Mission régionale d'autorité environnementale

Bretagne

**Avis délibéré de la mission régionale d'autorité
environnementale de Bretagne
sur le projet de centrale photovoltaïque
à Saint-M'Hervé (35)**

n°010213/A P

Figure 2 : Plan masse du projet (Source : permis de construire)

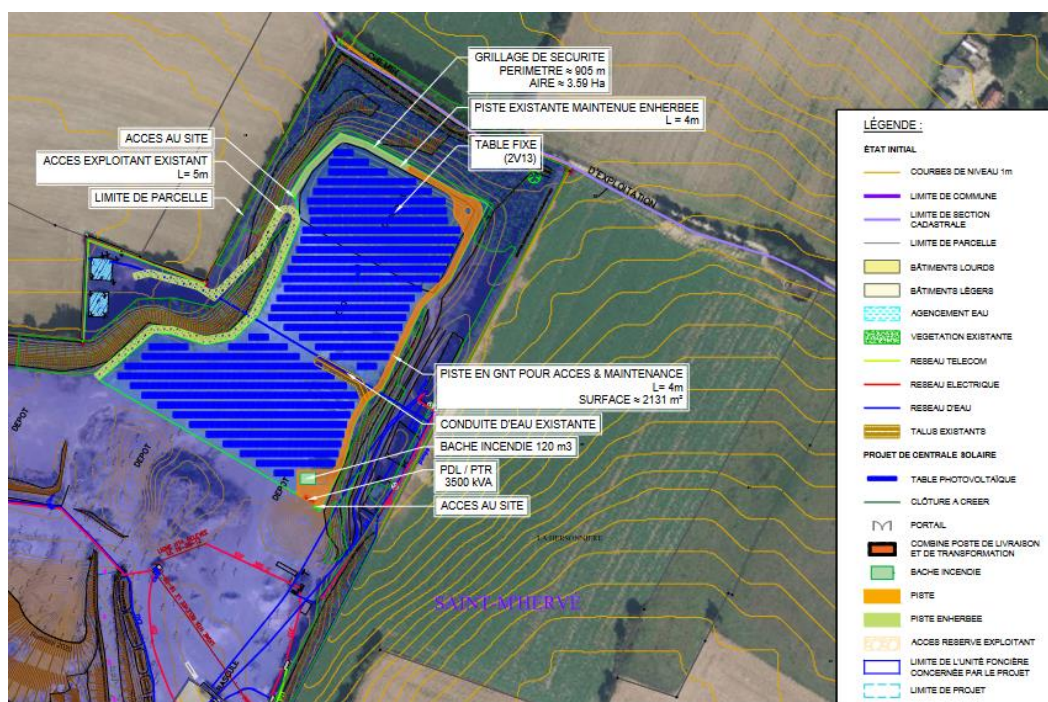
Le projet nécessitera la suppression de la butte localisée à l'extrémité nord du site ainsi que le retrait de plusieurs tas de matériaux et déchets inertes. Le dossier précise que le terrain aplani sera enherbé.

⁴ Le dossier mentionne également une hauteur maximale de 2,2 m. Ce point est à préciser (cf. 2.1 Observations générales).

La distance entre les panneaux et les éléments boisés périphériques (haies, boisements) n'est pas clairement indiquée. Il conviendra de prévoir une distance minimale suffisante pour préserver les fonctionnalités écologiques de ces lisières et de ces haies et de la justifier scientifiquement.
